Préfecture de la Haute-Garonne	Dossier n°PC0313452500003
Commune de MIREMONT	Arrêté accordant un permis de construire au nom de la commune de MIREMONT

**pour la construction d'un bâtiment industriel pour une activité d'entreprise ;
pour une surface de plancher à destination d'artisanat créée de 425 m² ;
sur un terrain sis 12 Eris POMPIGNAL 31190 MIREMONT ;
aux références cadastrales 0F-0751, 0F-0791, 0F-0755 ;**

Schéma des puits à réaliser

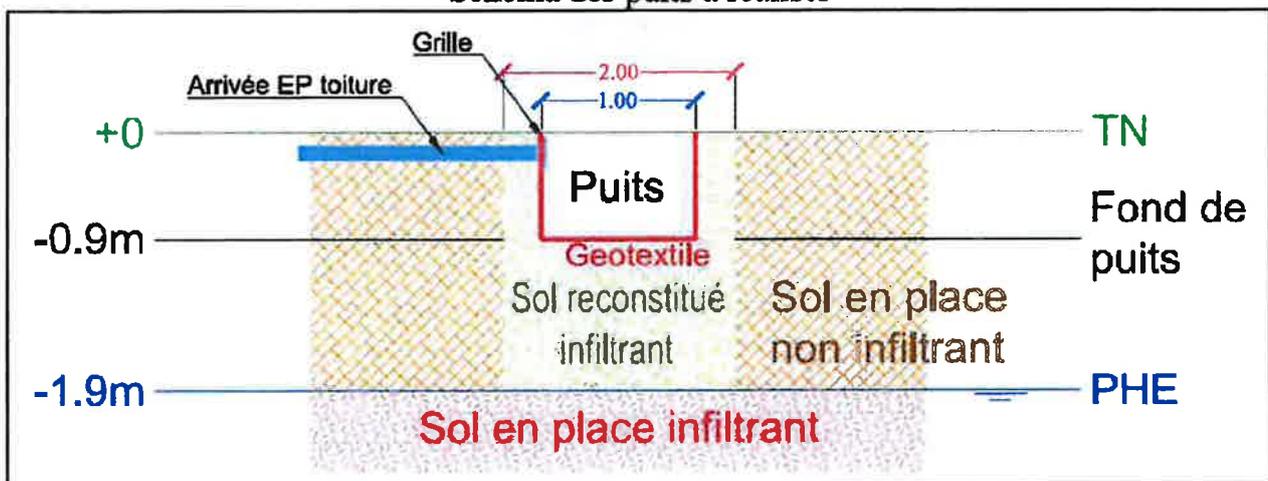
Considérant que l'article 5 du règlement du Permis d'Aménager dispose que « *Eaux pluviales : Les constructeurs des lots devront réaliser un ou deux puits d'infiltration par lot afin de récupérer les eaux pluviales issues des toitures uniquement. Ces puits devront respecter les contraintes suivantes afin d'assurer la bonne évacuation des pluies (d'occurrence vicennales) et la protection de la nappe phréatique [...]. »*

Considérant que le projet présente sur le plan de masse deux puits d'infiltration des eaux pluviales des toiture mais qu'il ne précise pas leurs réalisations techniques ;

Eaux pluviales : Les constructeurs des lots devront réaliser un ou deux puits d'infiltration par lot afin de récupérer les eaux pluviales issues des toitures uniquement. Ces puits devront respecter les contraintes

suivantes afin d'assurer la bonne évacuation des pluies (d'occurrence vicennales) et la protection de la nappe phréatique :

- Seules les eaux des toitures seront dirigées dans les puits,
- Profondeur du fil d'eau du collecteur : 0,3m (par rapport au TN),
- Grille au niveau de l'arrivée d'eau pour filtrer les débris charriés par les eaux pluviales,
- Profondeur des puits : 0,9m (par rapport au TN),
- Diamètre des puits : 1m (par rapport au TN),
- Géotextile en fond de puit,
- Reconstitution d'une couche de sol infiltrante avec les caractéristiques sur la coupe ci-jointe.

Ces puits seront destinés à ne recevoir que les eaux pluviales issues des toitures qui ne présentent donc pas de charge en polluant. Tout rejet dans le puit d'autre type d'effluent sera formellement interdit et ce afin de préserver la qualité de la nappe phréatique sous-jacente. Le stockage préalable des eaux de toiture pour une utilisation est autorisé, mais cette eau ne pourra plus après utilisation être rejetée dans le puit.

Le sol reconstitué présentera une granulométrie et une texture qui devra se rapprocher de celle décrite ci-dessous (les grandeurs exprimées correspondent au diamètre en mm perpendiculaire au plus grand axe) :

- Cailloux grossiers (32-64mm)
- Cailloux fins (16-32mm)
- Sables grossiers (0,5-2mm)
- Sables fins (0,05-0,5mm)
